# Технико-экономическая оценка по предлагаемому проекту

## Рогунской ГЭС

Мнение по поводу Фаз 0 и I

*Группа экспертов по инженерно-техническим вопросам и  
вопросам безопасности плотины*

# **ВЫРАБОТКА МАШИННОГО ЗАЛА**

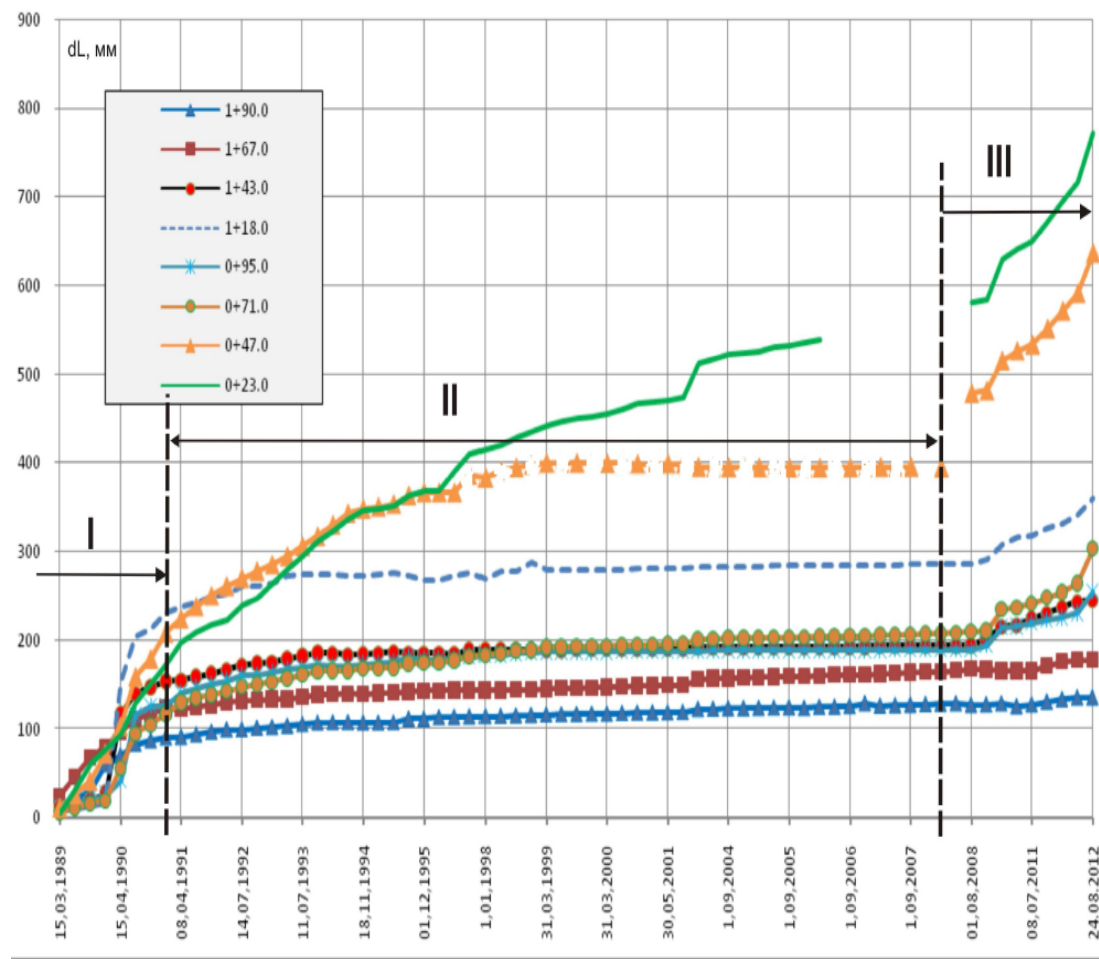
- Машинный зал расположен в выработке, состоящей из песчаника и алевролита, причем последний в основном можно обнаружить в месте установки 5 и 6 Агрегатов. Размеры машинного зала: 21 м в ширину, 69 м в высоту и 220 м в длину. К настоящему моменту выполнена значительная часть экскавационных работ (более 30 м в высоту).
- Зависящие от времени деформации наблюдаются с конца 80-х гг., и в этой связи возникают вопросы по поводу усиления ползучести пород и вероятности нарушения устойчивости преимущественно на участках залегания алевролита.
- В апреле 2013 г. члены ГЭ организовали независимую проверку строительной площадки с целью анализа условий и измерения конвергенции, а Консультант в это же время занимался отбором образцов для испытаний.

- Была зафиксирована значительная конвергенция стен выработки, на участках залегания алевролита составившая 600 мм в середине 2008 г. и около 750 мм в августе 2012 г.

- По результатам проверки в апреле 2013 г. члены ГЭ предположили, что именно возможное прогрессирующее повреждение породы в сочетании с износом систем крепей, установленных в конце 80-х гг., является причиной зависящих от времени деформаций, а не постепенное ухудшение качества петрографического состава вследствие размягчения алевролита. Эта проблема может быть эффективно решена посредством установки дополнительных опор в боковые стены.
- Члены ГЭ согласны с необходимостью численного моделирования на основе всех новых данных, полученных в ходе измерений, и результатов лабораторных испытаний с использованием модели ИГП (3D модель) и модели Консультанта по ТЭО (2D модель) с целью решения вопроса по поводу практической возможности установки Агрегатов 5 и 6 на участке залегания алевролита.

В своем отчете Консультант рекомендует принять меры по стабилизации выработок Агрегатов 5 и 6 до продолжения любых работ по проходке. Меры по стабилизации должны включать:

- a) установку анкерных крепей длиной 35 м по обеим сторонам обеих выработок выше текущего уровня экскавационных работ от свода и книзу с целью уменьшить/ограничить скорость движения; и
- b) укрепление и стабилизацию сильно поврежденного массива породы в «опорной зоне» между двумя выработками. Это будет достигнуто посредством установки Мультипакерной системы труб с муфтовыми соединениями, которая укрепит массивы породы, а также будет использоваться для укрепления грунта цементным раствором.

## Комментарии и выводы ГЭ

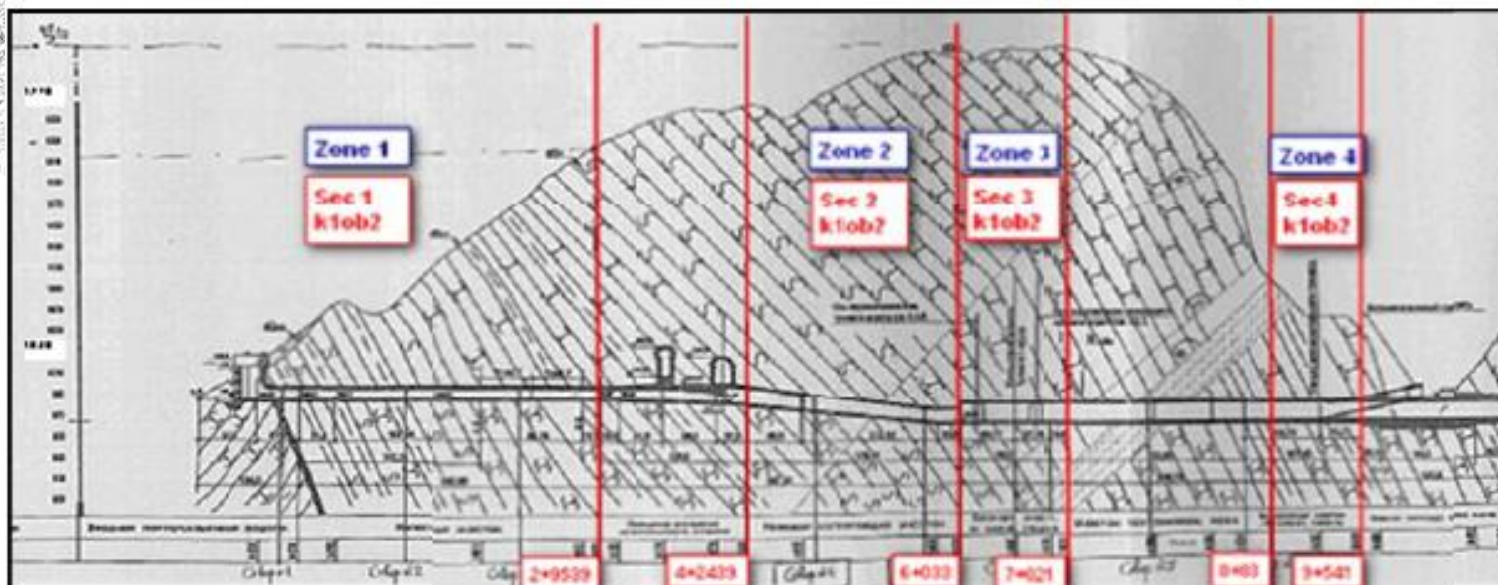
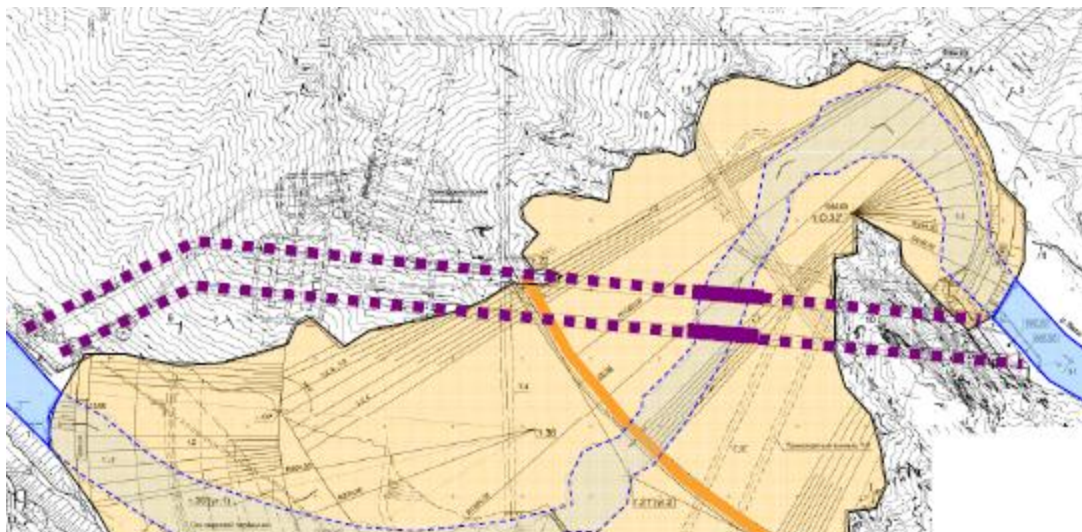
Члены Группы экспертов по инженерно-техническим вопросам и вопросам безопасности плотины полагают, что предлагаемые меры по стабилизации реально позволят обеспечить устойчивость выработок.

Однако ГЭ дополнительно рекомендует следующее:

- a) Продолжать мониторинг смещений пород в выработках;
- b) Модернизировать вычислительную модель с целью учета новых величин смещения и дополнительных результатов лабораторных испытаний;

- c) Определить объем предлагаемых работ по стабилизации в «опорной зоне».
- d) Определить другие практически осуществимые меры по укреплению «опорной зоны» и заложить в бюджет проекта достаточную сумму на покрытие непредвиденных расходов в процессе составления сметы.

- e) По мнению ГЭ, установка распорок в выработках по мере продвижения экскавационных работ является еще одним решением наряду с новыми анкерными креплениями

- f) Перед детальным проектированием провести полевые испытания анкерных креплений, включая испытания на прочность при статической нагрузке и выдергивание для анкеров и оголовков анкеров и полевые испытания зацементированной породы. Расходы на эти мероприятия следует включить в смету расходов на работы по стабилизации.

# Строительные тоннели СТ1 и СТ2

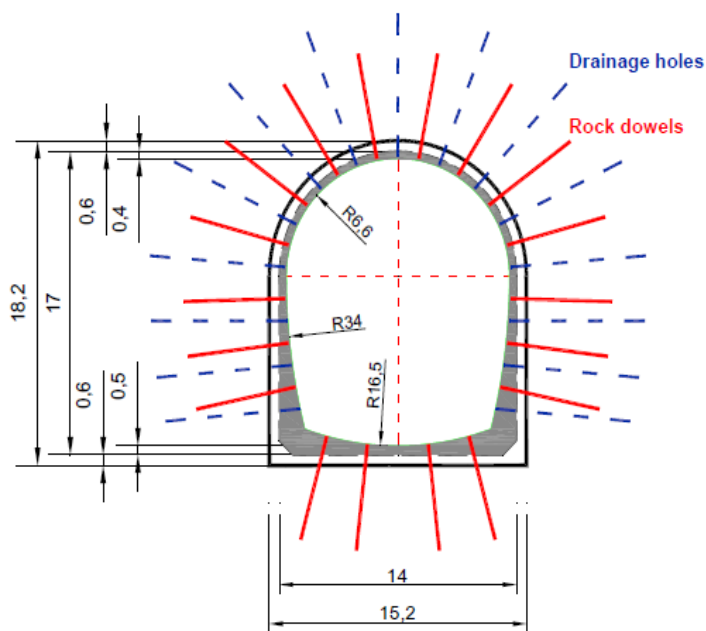
- Проверку состояния тоннелей;
- Соответствующие испытания (на прочность бетонных крепей и проницаемость породы);
- Оценку нагрузок на тоннели (нагрузка горных пород, гидростатическое давление и сейсмическая нагрузка) в соответствии с международными стандартами и в сравнении с оригинальным дизайном.

- Тоннели СТ1 и СТ2 не отвечают техническим требованиям в отношении безопасности и эксплуатационной надежности, предусмотренным признанными на международном уровне стандартами и критериями проектирования;
- В отношении тоннелей следует выполнить значительный объем работ по устранению недостатков;
- Особое внимание следует уделить областям, которые пересекают разломы Р70 и Р35.

- Проложить дренажные системы через крепи тоннелей или дренажные штольни;
- Укрепить конструкции, добавив дополнительные железобетонные крепи и полностью покрытые цементом штыри;
- Вмонтировать высокопрочные штанговые крепи для стабилизации дна тоннелей на некоторых участках;
- Дополнительно зацементировать те участки тоннелей, где была зафиксирована высокая проницаемость пород;
- Предпринять специальные меры в отношении участков тоннелей, которые пересекают разломы Р70 и Р35, которые позволят предусмотреть относительное движение сегментов тоннеля.

- Проведенными оценками;*
- Использованной методологией;*
- Предложенными мерами по устранению недостатков, которые были приведены для всех модификаций.*

# Другие подземные сооружения

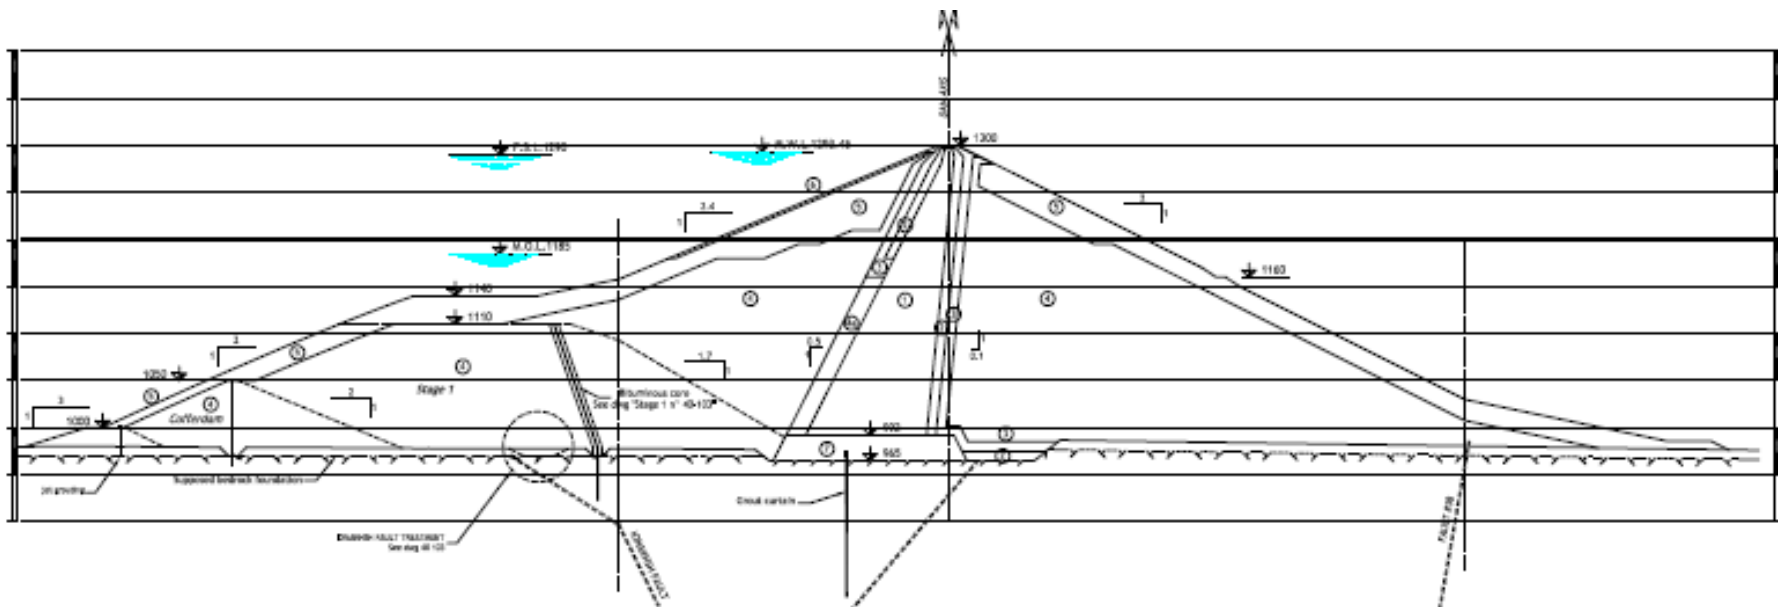
- Некоторые другие подземные сооружения, главным образом постоянные и временные транспортные тоннели, были тщательно проверены Консультантом с целью отражения всех дефектов и представления рекомендаций относительно возможных мер по устранению недостатков;
- Признаков неустойчивости сооружений не отмечено;
- Тем не менее, были замечены дефекты, связанные с покрытием поверхности футеровки, наличием раковин в бетоне, оголенной стержневой арматурой и неконтролируемым притоком воды. Хотя данные недостатки необходимо устранить, в целом, они не нарушают условий техники безопасности;
- *ГЭ по инженерно-техническим вопросам и вопросам безопасности плотины согласна с рекомендациями.*
